[改善箇所説明図]

刈取脱穀作業車のかじ取り装置において、ステアリングレバーの位置を検出するマイクロスイッチの調整が不適切なものがある。そのため、ステアリングレバーを操作しても、かじ取り操作ができなくなるおそれがある。

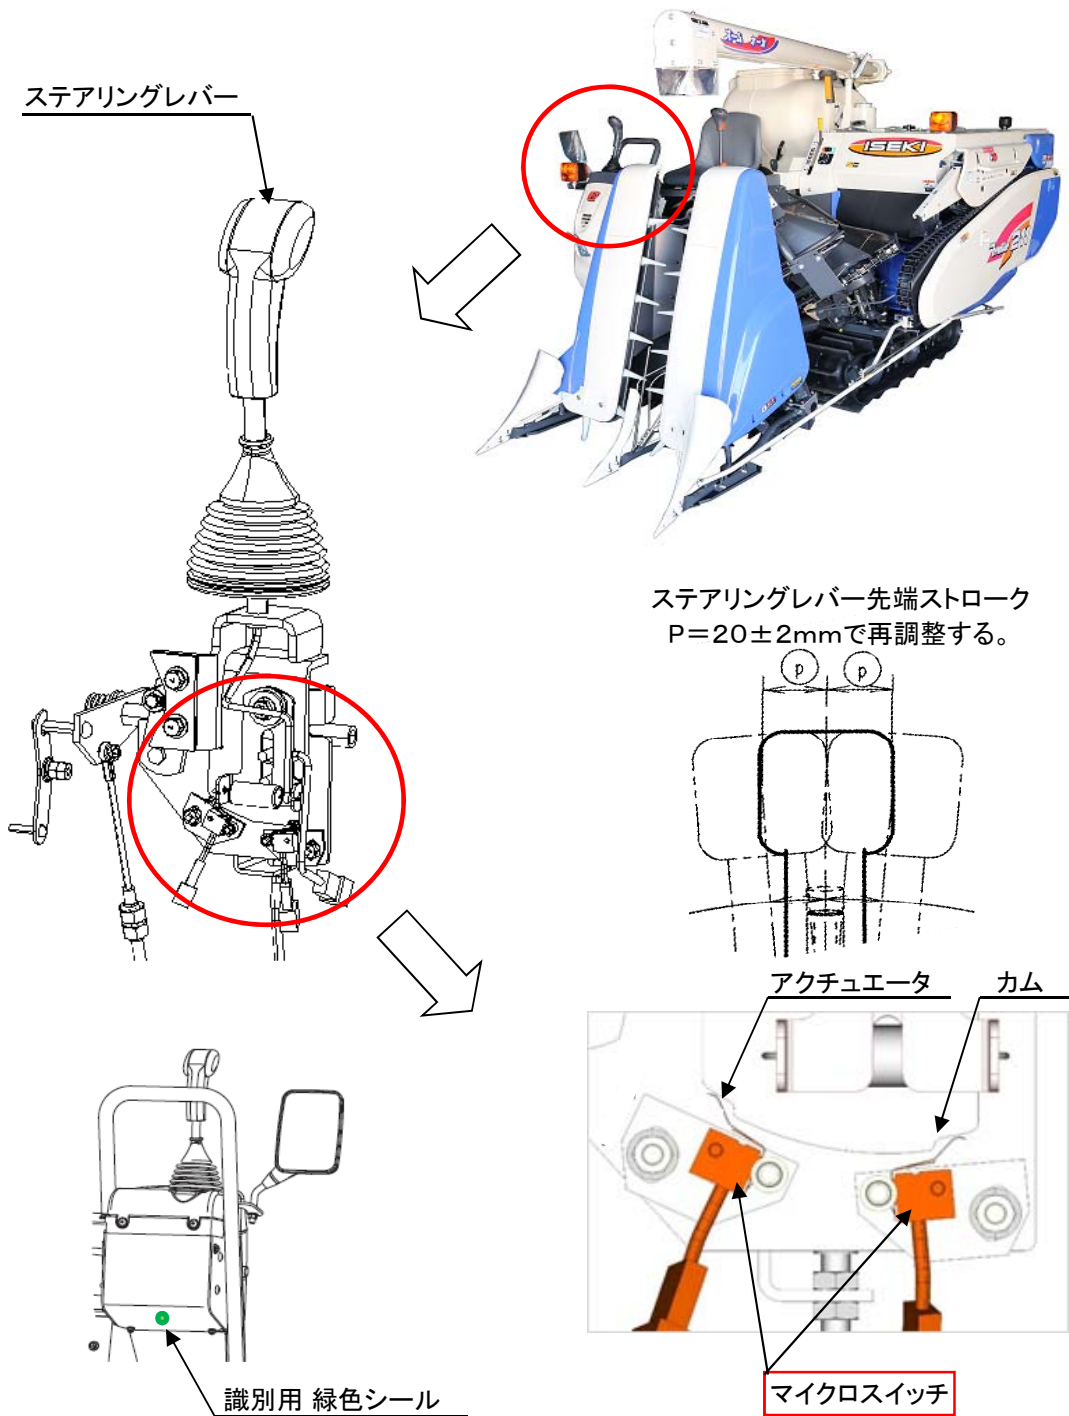
不具合発生箇所

全車両、ステアリングレバーの位置を検出するマイクロスイッチを再調整する。

ステアリングレバー下部のカバーに緑色シールを貼り付ける。
